# **Advies Ontwerp afdichtingsconstructie staalslakken N356 De Centrale As**

## **Advieskamer Bodembescherming**

Provincie Fryslân en Heijmans Infra hebben de Advieskamer Bodembescherming verzocht om advies uit te brengen over de vraag of met het HBC-plan verdere uitloging wordt voorkomen.

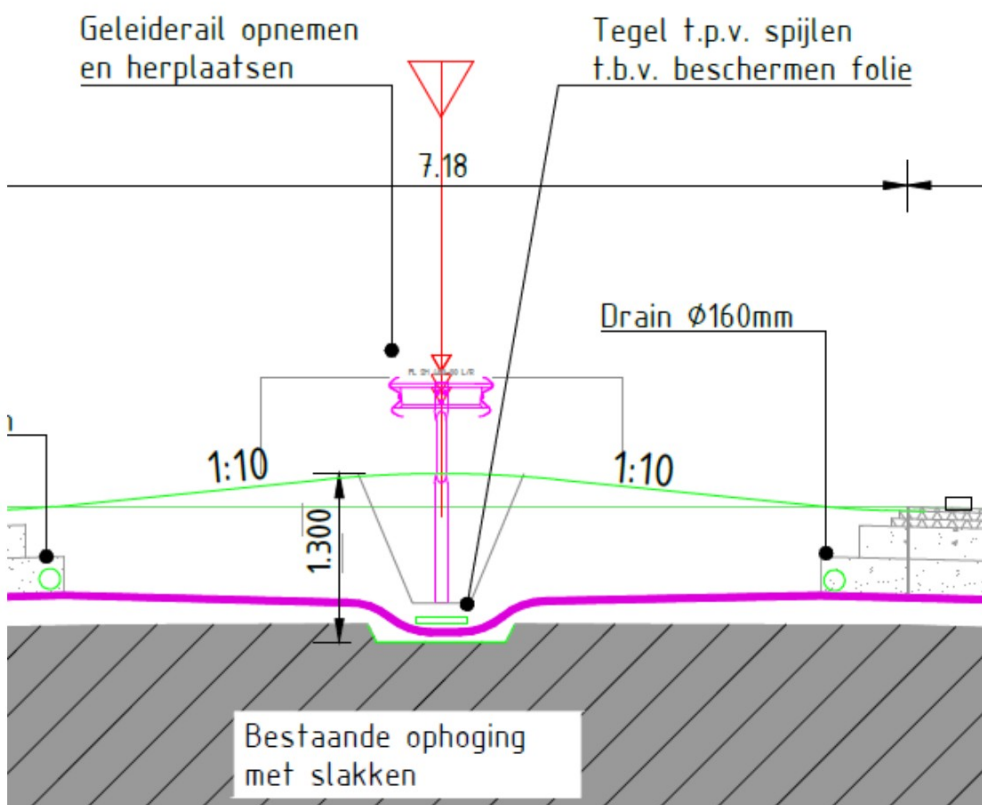
In figuur 4 is weergegeven hoe de geleiderail geplaatst wordt. Dit betreft het lokaal verdiepen van de folie (en de staalslakkenterp), met daarbij een betontegel onder de spijlen van de geleiderail. Tevens is er een bolvormig maaiveld.

Doordat het hemelwater door het bolvormig maaiveld grotendeels zal afstromen, zal met de helling van 1:10 slechts matige infiltratie plaatsvinden. De drains ter plaatse zullen dan ook weinig water afvoeren. Wel zal de folie aan de onderkant van de spijlen nat worden. Het is daarom van belang of het geïnfiltreerde hemelwater aldaar kan afstromen. Dit kan alleen als de verdieping in de folie / staalslakkenterp uitgevoerd wordt als een sleuf, en niet als een put. Uit het HBC-plan is niet duidelijk hoe dit wordt uitgevoerd. Daaraan toegevoegd wordt dat door vocht op de folie de kans op wortelgroei (en daarmee beschadiging) wordt verhoogd. Met grasvegetatie in de middenberm wordt deze kans niet zeer hoog geacht.

Wat betreft de bescherming van de folie ter plaatse van de sleuf wordt opgemerkt dat uit figuur 4 niet blijkt hoe dik de zandlaag tussen folie en staalslakken is en hoe dik de zandlaag tussen de betontegel en de folie is. Beiden dienen een dikte van tenminste 100 mm te hebben, zoals die ook op andere plaatsen in het ontwerp wordt gehanteerd.

De constructie voor de geleiderail voldoet daarmee als deze als 'sleuf door de gehele middenberm' wordt uitgevoerd en niet als 'put per spijl van de geleiderail'. De sleuf dient daarbij het bestaande afschot van de folie over de lengte van de middenberm te volgen om het water af te voeren.

*Figuur 7: Doorsnede C, toegepast over de breedte van de middenberm: in grijs met groene contourlijn het beton van het kunstwerk, in rood de folie en in blauw het dakleer. De grijze lijn geeft de contour van het pakket met staalslakken weer [bron 2]*

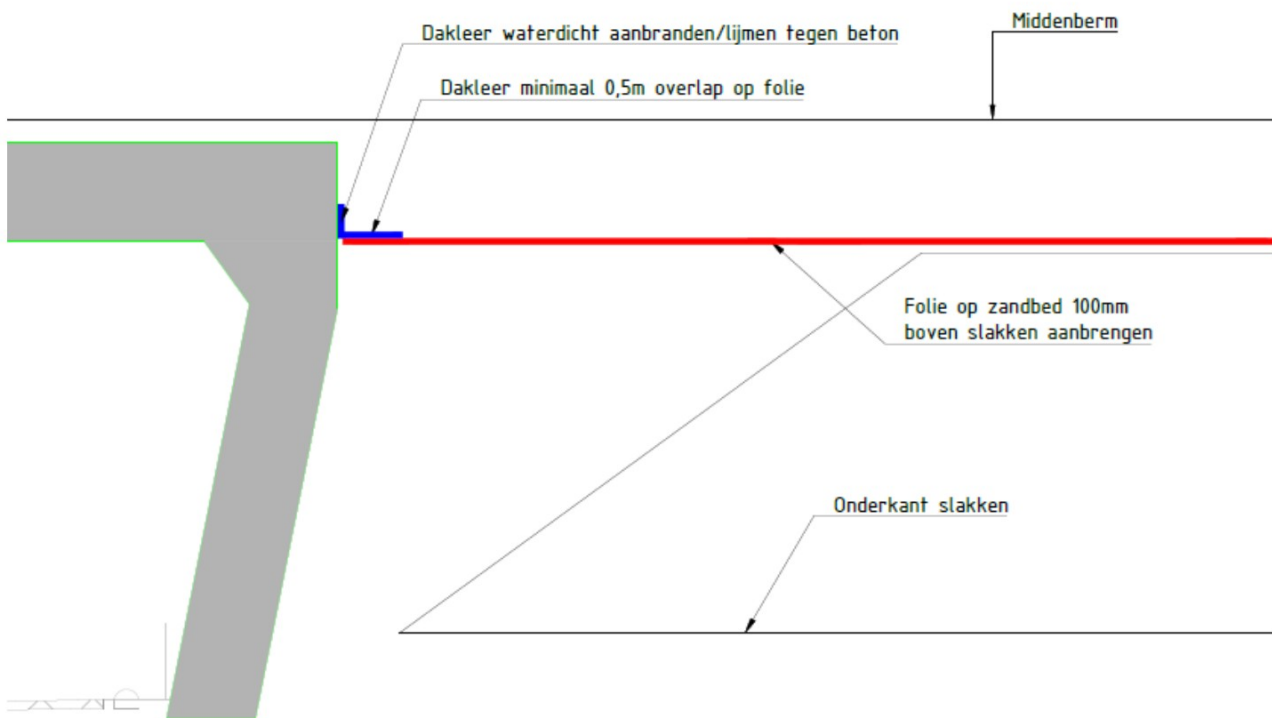
De aansluiting wordt beschreven in figuur 7. Het dakleer wordt rechtopstaand tegen het beton gebrand of verlijmd en vervolgens via een hoek van 90° op de folie aangesloten.

Zolang het dakleer op de bevestiging niet kan zakken, zal er geen spanning ontstaan. Cruciaal hier is dus dat het zand onder de folie zodanig is verdicht dat het niet kan zakken, zodat er ook geen ruimte kan ontstaan tussen het beton van het viaduct en het zand. Is dat het geval is er feitelijk geen lek te vrezen via het dakleer. Omdat de verdichting van het zand tegen het viaduct reeds heeft plaatsgevonden bij aanleg in 2014 en bij eventuele zettingen na 2014 reeds als uitgewerkt mogen worden beschouwd, is deze verdichting voldoende.

Daarnaast is door het asfaltwegdek niet te verwachten dat het zand boven de folie ooit zal vollopen met water waardoor het water over de dakleer rand naar beneden zou kunnen lekken. Dat dit zand niet zal vollopen met water komt door de helling van het weglichaam dat tegen het viaduct aanligt. Het water zal hierdoor van het viaduct weglopen over het talud en de folie en niet via het dakleer onder de folie komen. Zelfs al zou er desondanks toch enig water lekken langs het dakleer, dan is de beweging van het water door de onverzadigde zandlaag onder de folie verticaal en is er niet of nauwelijks kans op indringing in de staalslak.

De functionele levensduur van de constructie hangt echter wel af van de functionele levensduur van het dakleer. Hoewel dit wordt gekend als een robuust materiaal, is de functionaliteit over langere periode onvoldoende bekend. Hiertoe zal periodiek geïnspecteerd moeten worden.

Op grond van het bovenstaande wordt de constructie met het dakleer als voldoende beschouwd.

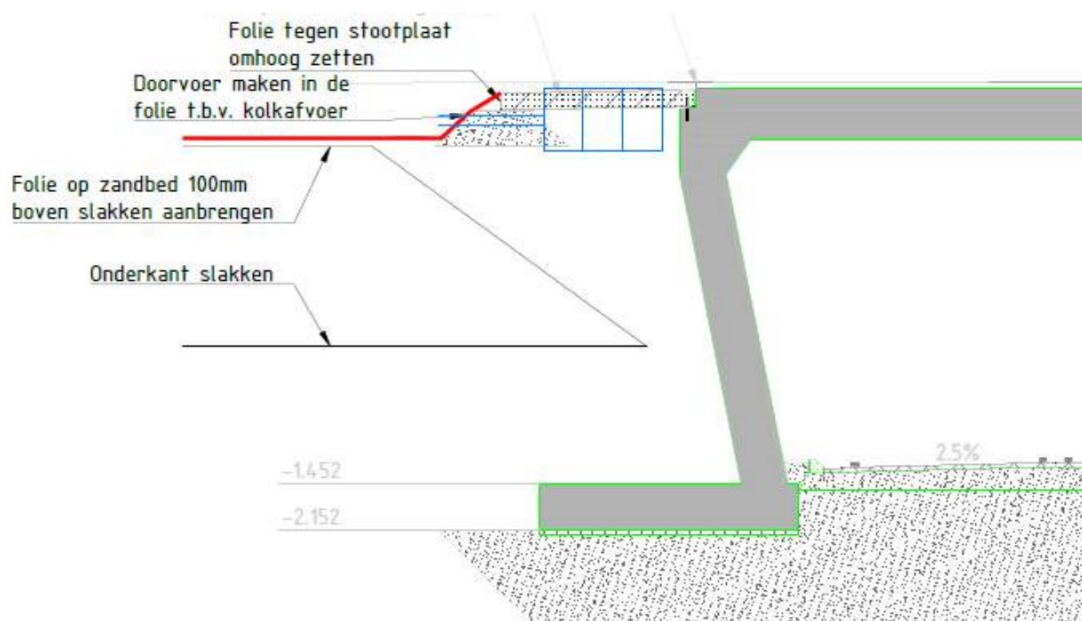
Bij deze aansluiting (zie figuur 8) ligt de folie deels op de stootplaat. Door de helling van de folie zal deze door het bovenliggende deklaag altijd stevig neerwaarts aangedrukt blijven. Er zal daardoor geen water tussen stootplaat en folie kunnen indringen. De doorvoerconstructie van de kolk door de folie is een standaardconstructie.

Op grond van het bovenstaande wordt deze aansluitingsconstructie als voldoende beschouwd.

Figuur 9: Doorsnede F, toegepast naast het wegdek en middenberm. In grijs het beton van het kunstwerk, in rood de folie. De grijze lijn geeft de contour van het pakket met staalslakken weer [bron 2].

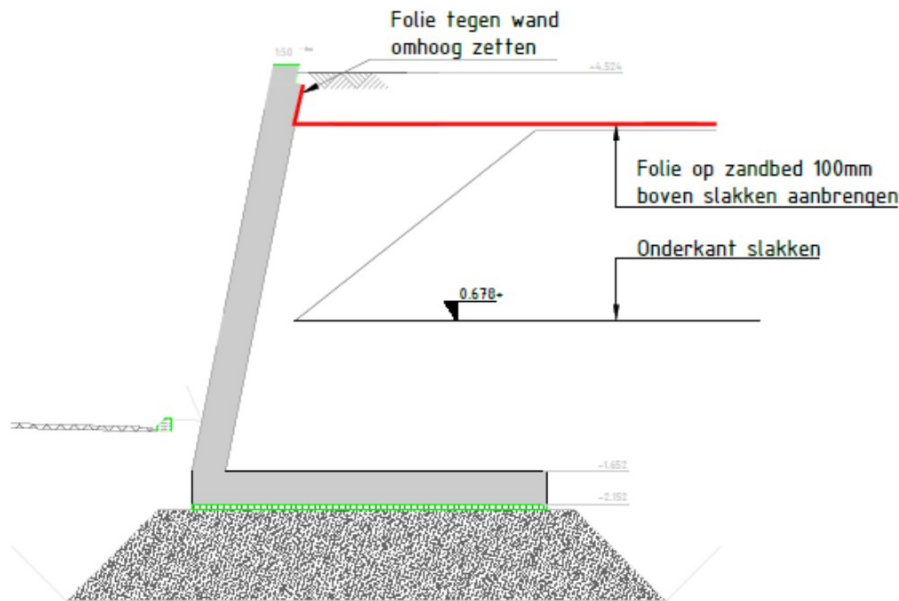
Bij deze aansluiting (zie figuur 9) is de folie onder een 'negatieve helling' gezet tegen / onder de betonconstructie van het viaduct.

Evenals voor de constructie met het dakleer is deze aansluiting robuust zolang de onderliggende zandlaag van tevoren is verdicht. Alleen als die zandlaag kan zetten kan er eventueel een spleet ontstaan tussen beton en zand waardoor lek zou kunnen gaan optreden.

Op grond van het bovenstaande wordt deze aansluitingsconstructie als voldoende beschouwd.
